改善箇所説明図

本届出については、平成26年05月30日リコール届出の「外-2040」において、改善内容が不十分であったため、再度対策を実施するものです。

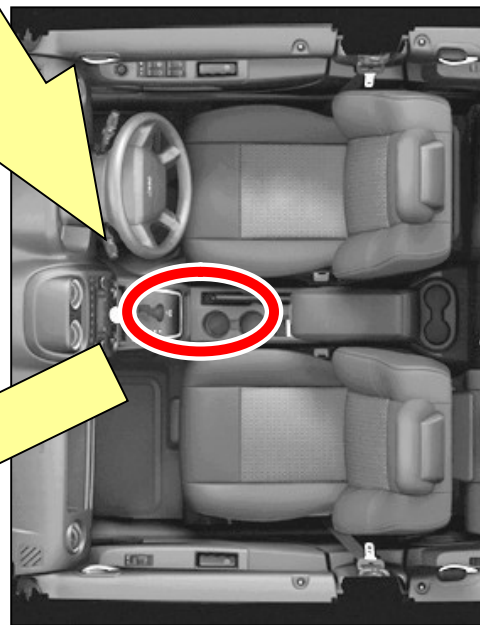
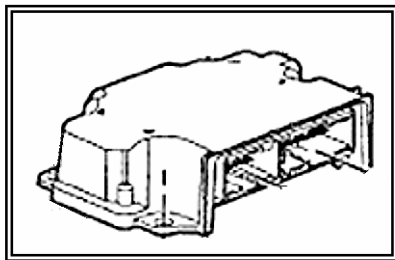
基準不適合発生箇所

乗員保護装置制御モジュールにおいて、制御プログラムが不適切なため、過大な電気負荷がかかった場合にアクティブ・ヘッドレスト用の電子回路が破損することがある。そのため、追突による衝撃を受けた際に、アクティブ・ヘッドレストが作動しないおそれがある。

改善の内容

全車両、乗員保護装置制御モジュールを対策品と交換する。

識別 : 左側後部ドアロックストライカー下部固定ボルト頭部に黄色ペイントを塗布する。
